**Verslag huishoudelijke elektrische installatie op laagspanning en zeer lage spanning****Algemeen:**

Referentie: 003-20260424-04	Datum controle: 24/04/2026
Keurder: 003

Eigenaar: Onbekend	EAN-code: Onbekend
Adres installatie: Verenigde Natiesstraat 26, 9320 - Nieuwerkerken	Nummer teller(s): 2367475
Distributienetbeheerder installatie: Fluvius	
Datum uitvoering installatie: <input checked="" type="checkbox"/> Vóór 01/10/1981 <input type="checkbox"/> Tussen 01/10/1981 en 01/06/2020 <input type="checkbox"/> Vanaf 01/06/2020	
Type: <input checked="" type="checkbox"/> Wooneenheid <input type="checkbox"/> Niet-huishoudelijk <input type="checkbox"/> PV <input type="checkbox"/> Batterij <input type="checkbox"/> Laadpaal

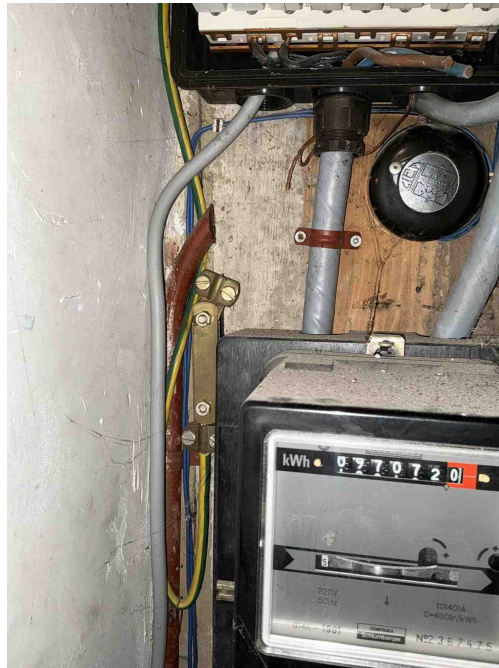
B06 - Het elektrisch verdeelbord heeft niet de minimale beschermingsgraad IPXX-B in een gewone ruimte (Boek 1: 4.2.2.3).

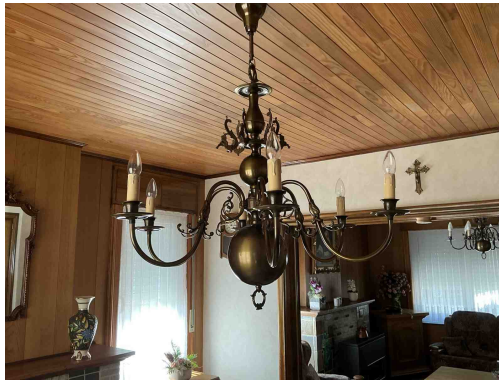
- B30** - De houder van de beveiliging in een huishoudelijke ruimte is niet voorzien van aangepaste kalibreerelementen (Boek1: 5.3.5.5).

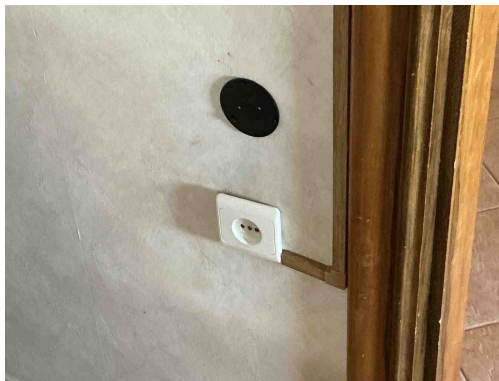
Klasse 0 toestel verboden

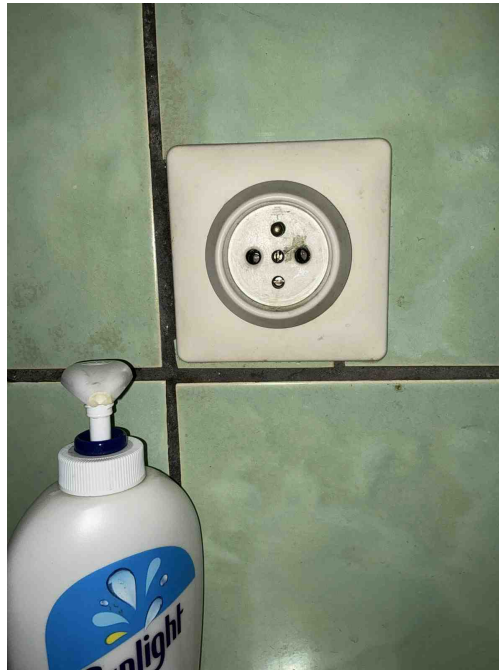
A20 - Er bevindt zich een contactdoos zonder beschermingsgeleider in de elektrische installatie. Deze is niet geplaatst achter een differentieelstroombeschermingsinrichting met grote (max. 30mA) of zeer grote (max. 10mA) gevoeligheid.

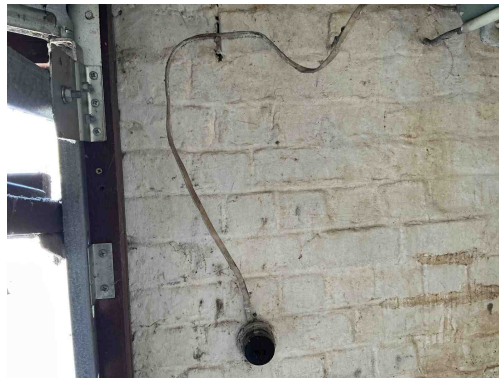
T11 - De contactdozen waarvan de toegekende stroomsterkte maximaal 16A en de toegekende spanning maximaal 250V bedraagt en niet bedoeld zijn voor de voeding van een of meerdere verbruikstoestellen voor een specifiek doel en niet geplaatst zijn in of op schakel- en verdeelborden, beschikken niet of IPXX-D (incl. gemeenschappelijke delen residentieel geheel) (Boek 1: 4.2.2.3/5.3.5.2).

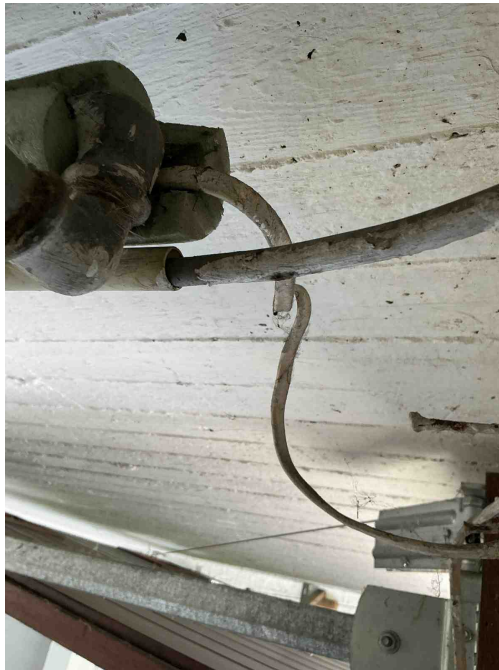
C38 - Het gebruikte kabeltype (snoerkabel) voldoet niet aan de specificaties die van toepassing zijn op voedingsleidingen voor vaste installatie (Boek 1: 1.4.2.1, 5.2.6.2).

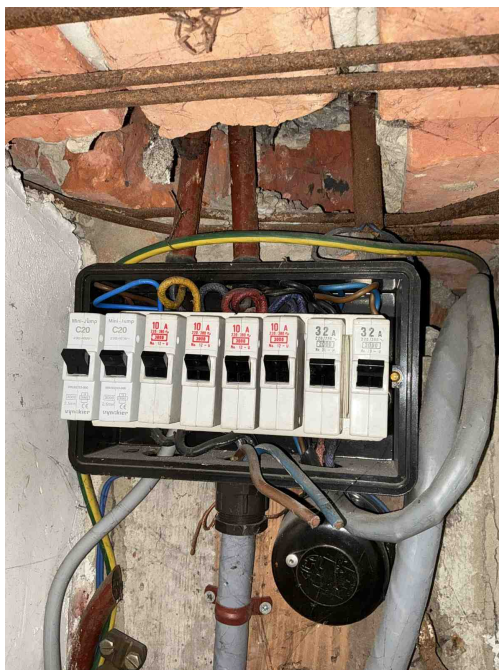
C24 - De afstand tussen de elektrische leiding(en) en niet elektrische leiding(en) is onvoldoende (Boek 1: 5.2.8).
